イノバン<sup>®</sup>注0.1%・0.3%・0.6%シリンジ  
ドブポン<sup>®</sup>注0.1%・0.3%・0.6%シリンジ

包装デザイン変更のお知らせ

■イノバン注0.1%・0.3%・0.6%シリンジ

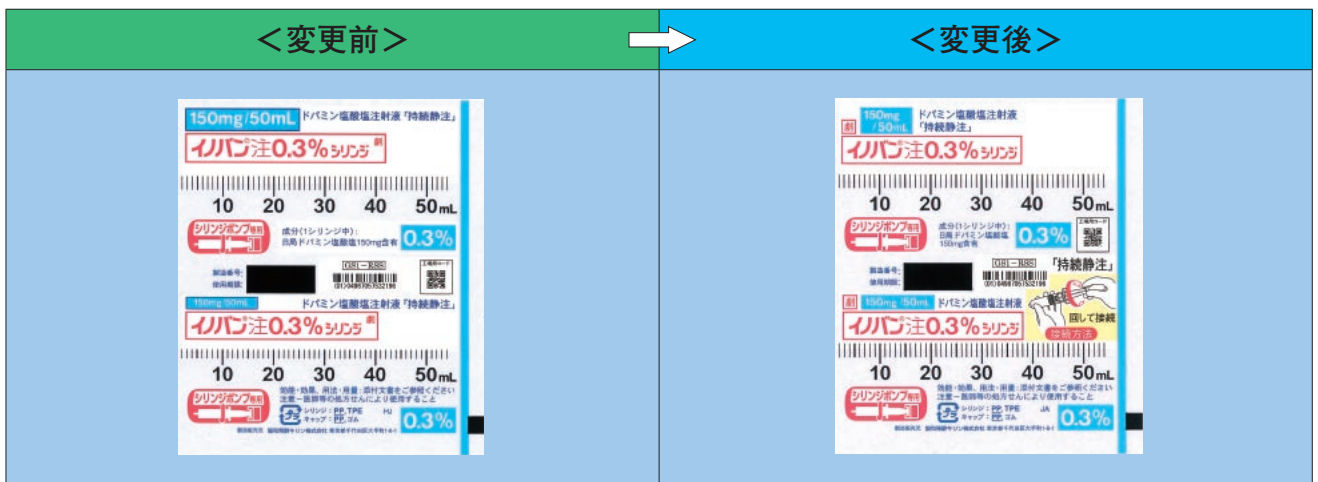
「押し組み立て時のご注意」のイラストをシリンジラベル表面にも記載しました。

押し接続時において、エア混入や薬液漏れ等が発生した事例をうけ、正しい接続方法についての注意喚起をさらに徹底するため、ブリストア包装に記載している「押し組み立て時のご注意」のイラストをシリンジラベル（片面）にも記載しました。
